DOSSIER DE DEMANDE D'AUTORISATION ENVIRONNEMENTALE – PROJET D'IME EVONEO – MURET (31)

REPONSES AUX OBSERVATIONS DE LA MRAE

Mai 2025

Réf : SI TOU N°127 868 – A1SUMAM

Les cartes précises des zones impactées avant et après les mesures d'évitement et de réduction (données en annexe 10 - figure 9) sont reproduites ci-après :

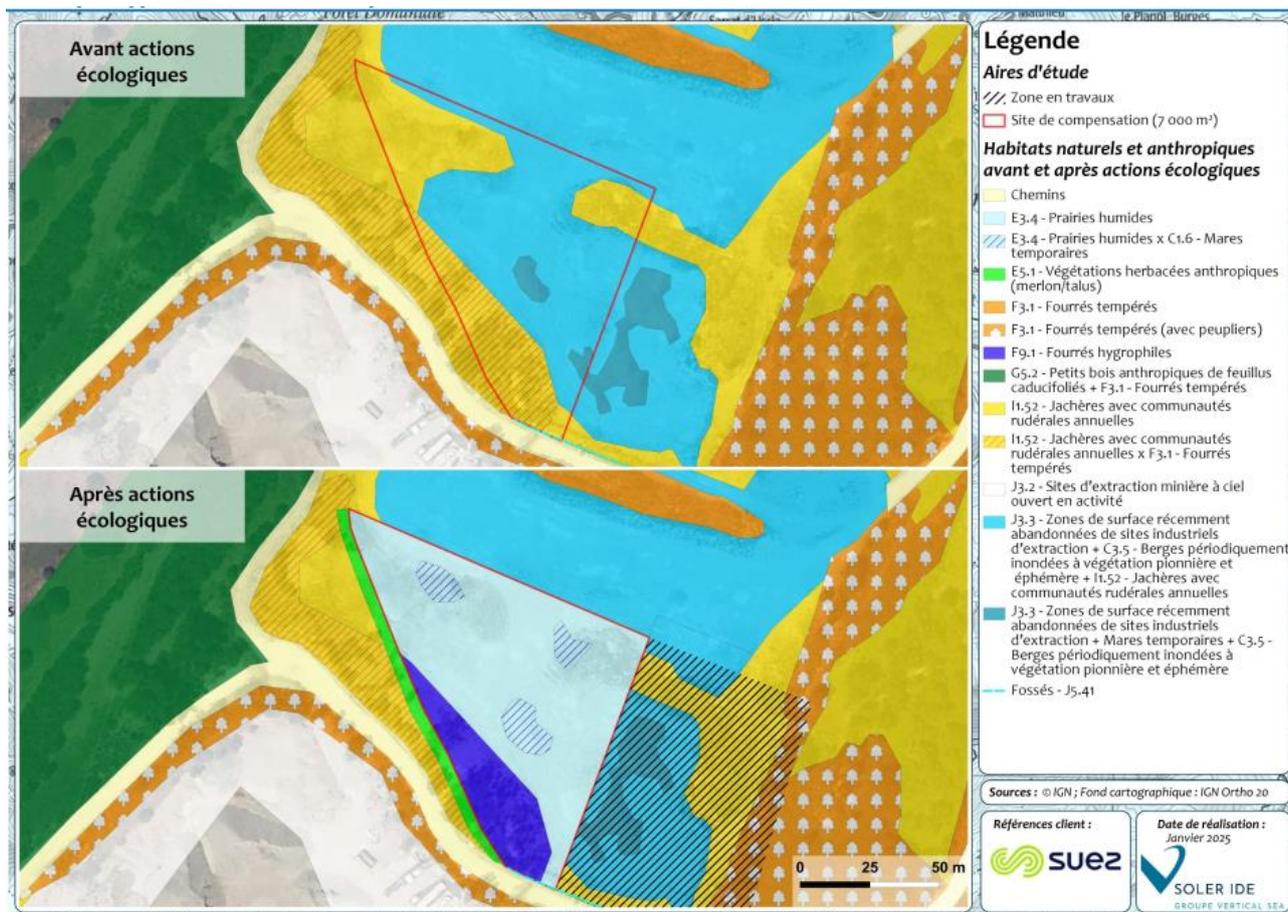
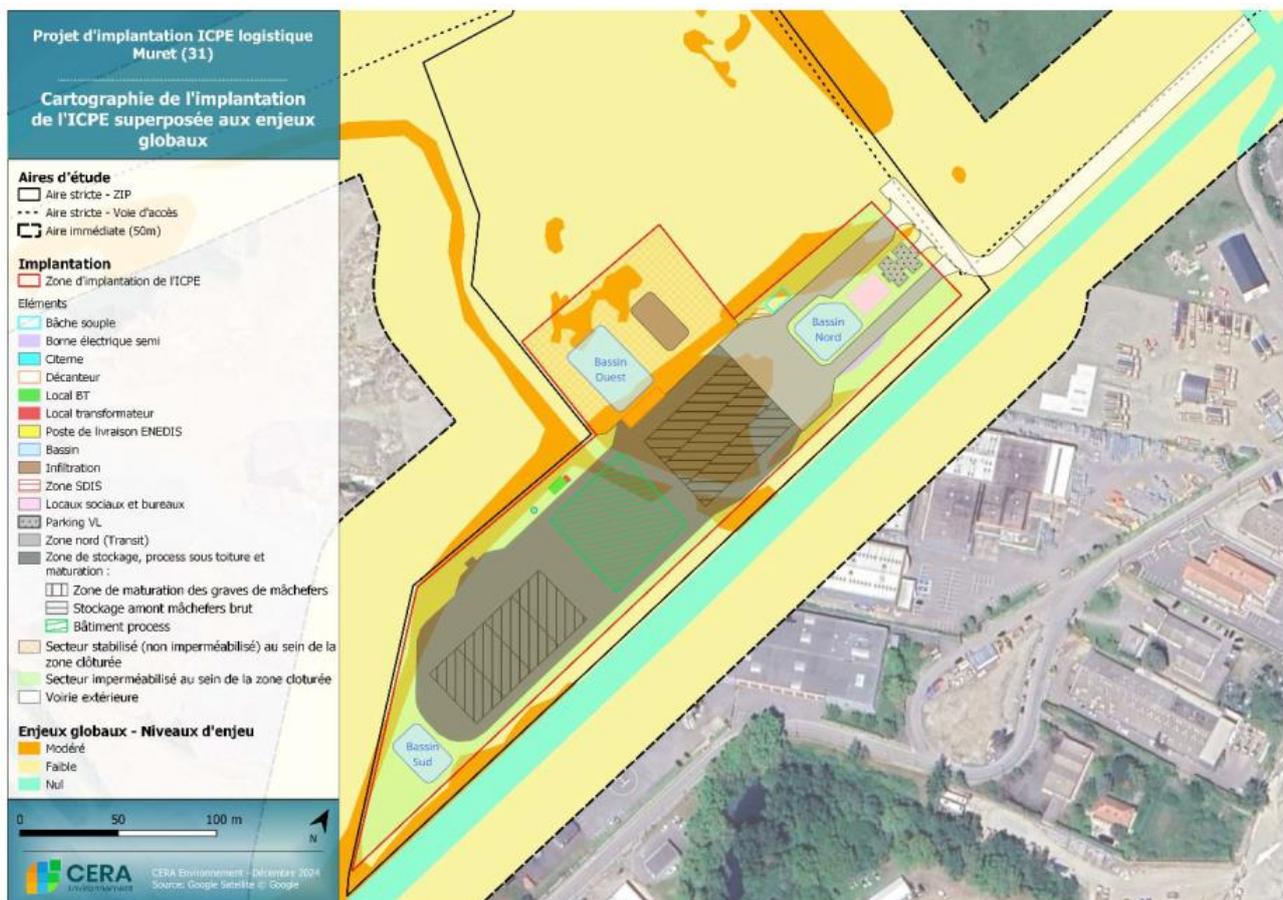
les incidences sur les zones humides sont sous-évaluées. Il est nécessaire d'inventorier précisément les zones humides affectées et leurs modalités d'alimentation en eau, de détailler les mesures de réduction mises en œuvre et de fournir des cartes précises des zones impactées après application des mesures d'évitement et de réduction ;

D'une part, nous précisons que l'alimentation en eau de la zone humide se fait exclusivement par la voie météorique.

D'autre part, EVONEO assurera la compensation sur le site-même, avec augmentation de la surface de la zone humide actuelle (de + 110%) et amélioration notable de sa fonctionnalité écologique grâce à la mise en place de 6 actions écologiques :

Cette carte correspond à la figure 22 de la partie Incidences et Mesures de l'étude Biodiversité réalisée par CERA Environnement (donnée en annexe 8 de l'étude d'impact), elle est reproduite page suivante.

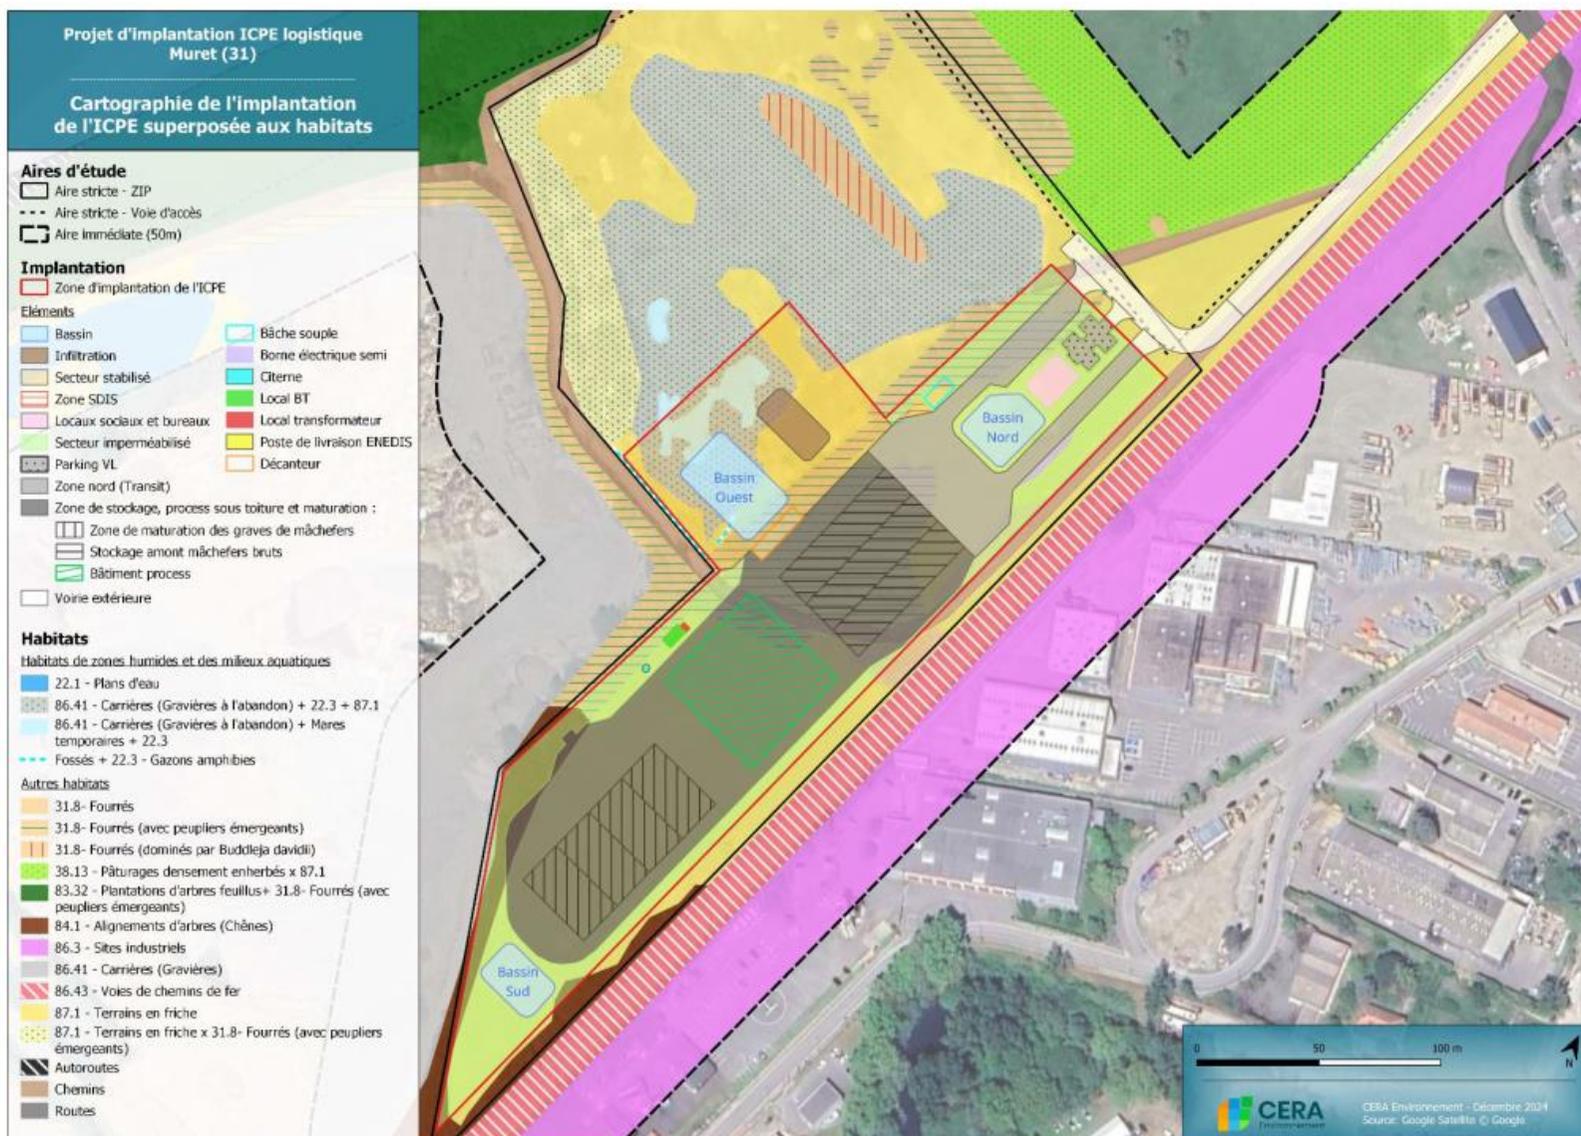
une cartographie des habitats naturels évités, superposée aux aménagements de l'IME, est nécessaire pour une compréhension optimale des enjeux écologiques qui resteront impactés ;

En termes d'enjeux, tel qu'indiqué ci-dessous (fig 21 du même document), on observe que le projet impacte des enjeux faibles à modérés.

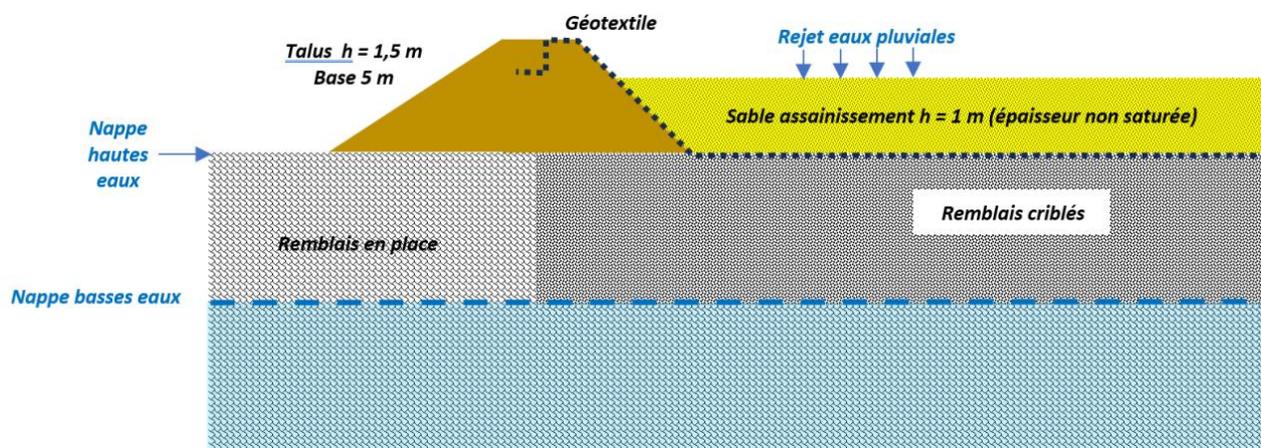
la MRAE recommande le confinement de la zone ouest du projet par l'apport de matériaux terreux et son engazonnement pour limiter la dispersion de poussières. Des analyses de sols doivent être réalisées aux emplacements des futurs bassins et des zones d'infiltration des eaux. Selon les résultats, un plan de gestion des terres devra être élaboré pour définir les filières de traitement adaptées des matériaux excavés et des mesures doivent être définies pour limiter la lixiviation au niveau de la zone d'infiltration ;

Des analyses complètes de la qualité des remblais existant ont été réalisées, qui montrent un caractère globalement inerte avec possibilité de rencontre d'anomalies ponctuelles. Afin de garantir le choix d'un exutoire adapté pour accueillir les remblais issus du creusement des bassins et du terrassement de la zone humide compensatoire, des analyses de même type seront à nouveau réalisées au droit de ces ouvrages.

Pour ce qui concerne le cas particulier du tertre d'infiltration, les remblais au droit de cet ouvrage seront criblés déferrailés et seule la partie de plus forte granulométrie sera remise en place, afin de purger les indésirables et garantir l'innocuité environnementale des matériaux sous-jacents à la zone d'infiltration. Cette configuration est illustrée par le schéma ci-dessous :

Le suivi des eaux souterraines est naturellement intégré au projet, le schéma ci-dessous (fig 55 de l'étude d'impact) donne l'implantation des piézomètres de surveillance :

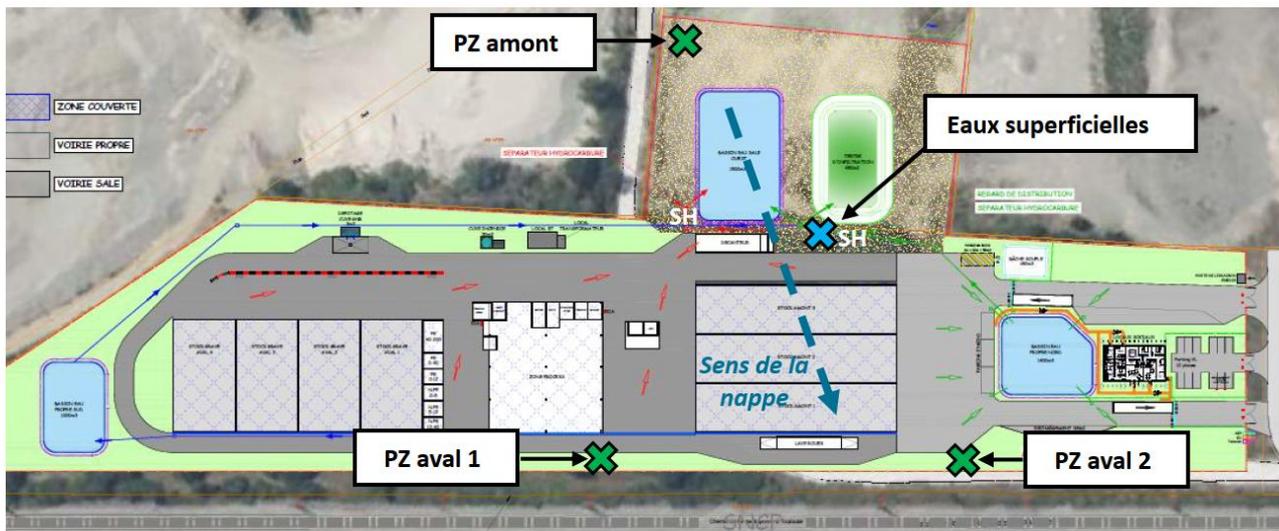
concernant le suivi des eaux souterraines, la MRAE recommande de préciser par le biais d'une cartographie la localisation des points de prélèvement, les paramètres de suivi et les seuils de références ;

Les paramètres de suivi et les valeurs de référence (tableau 49 de l'étude d'impact) sont indiqués ci-dessous :

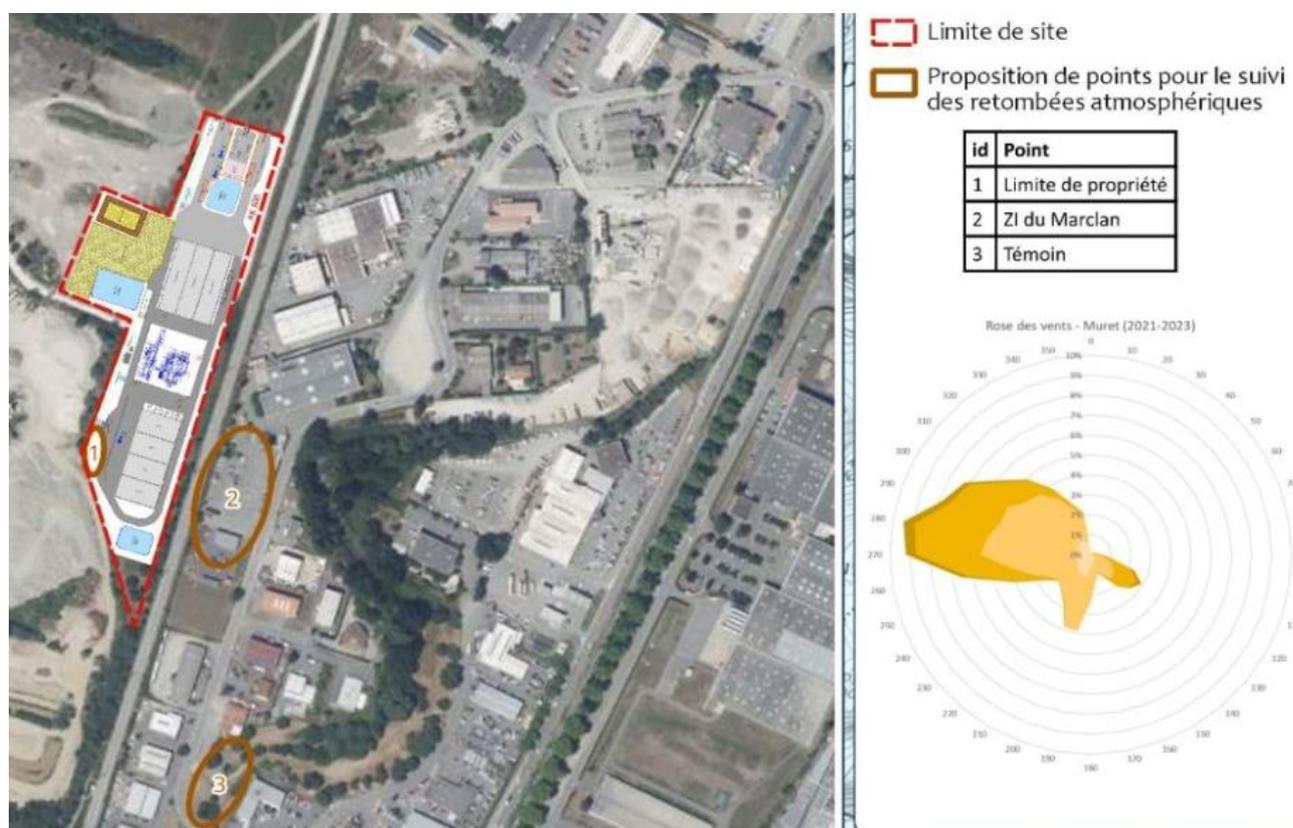
le plan de surveillance des retombées de poussières doit être renforcé pour garantir une meilleure représentativité de l'activité du site et inclure des mesures correctrices en cas d'anomalie.

Une proposition d'implantation des retombées de poussières est donné ci-dessous (figure 59 de l'étude d'impact). Tel qu'indiqué au tableau 63 de l'étude d'impact, le suivi se fera à fréquence semestrielle et portera sur les retombées de poussières totales, 4 traceurs métalliques (Cu, Mn, Crtot, CrVI) et les dioxines et furanes.

Il est organisé en tenant compte de la localisation de la principale source potentielle d'émission de poussières et par rapport à la direction des vents dominants, mais EVONEO est ouvert à la discussion pour le suivi de points complémentaires s'ils ne sont pas soumis à des sources exogènes.

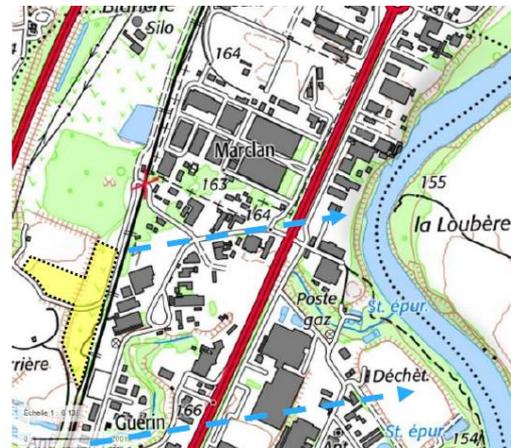
La MRAE recommande de compléter l'analyse des impacts sur le volet naturel en apportant des précisions supplémentaires et d'actualiser les mesures en conséquence. Il conviendrait notamment de détailler les effets directs et indirects du projet sur les milieux avals, la biodiversité, les habitats naturels et les espèces concernées, ainsi que d'apporter des éléments plus concrets sur les mesures envisagées.

Le fonctionnement de la nappe est abordé au chapitre 2.1.3 de l'étude d'impact (pages 31 et suivantes). La nappe mentionnée est bien la nappe des alluvions de la Garonne moyenne autour de Toulouse. Le sens d'écoulement de la nappe vers la Garonne est bien représenté dans le chapitre, et explicité également dans le Résumé Non Technique (extrait suivant) :

La nappe superficielle présente à l'état initial une bonne qualité (globalement compatible avec la réglementation Eau Potable), avec une légère anomalie dans le secteur remblayé.

Elle s'écoule sur 900 m avant de rejoindre le cours de la Garonne, en traversant la ZA de Marclan où elle n'est pas exploitée.

Barrière à amphibiens

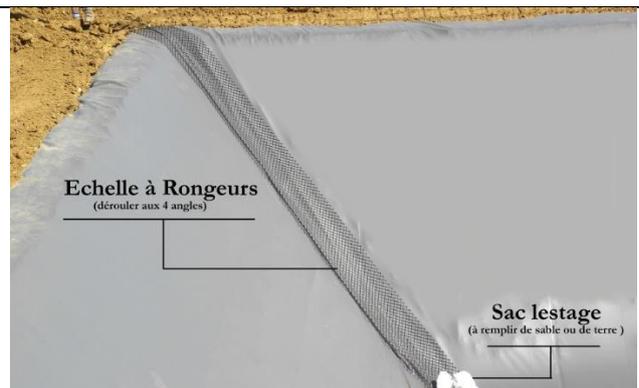
La MRAE recommande la mise en défens des habitats d'espèces sensibles pendant la phase de travaux ainsi que la mise en place d'un dispositif pour éviter le piégeage de la faune terrestre dans les bassins.

Le clôturage de la zone de travaux, notamment pour protéger les amphibiens, est effectivement prévue dans le projet. La mise en place d'une « échelle à rongeurs » fait partie des accessoires habituels que le groupe SUEZ fait mettre en place dans les bassins extérieurs de ses installations.

La vérification de l'efficacité des mesures de mise en défens fait partie des points de vigilance majeurs pour l'écologie qui sera en charge du suivi du chantier puis de l'exploitation.
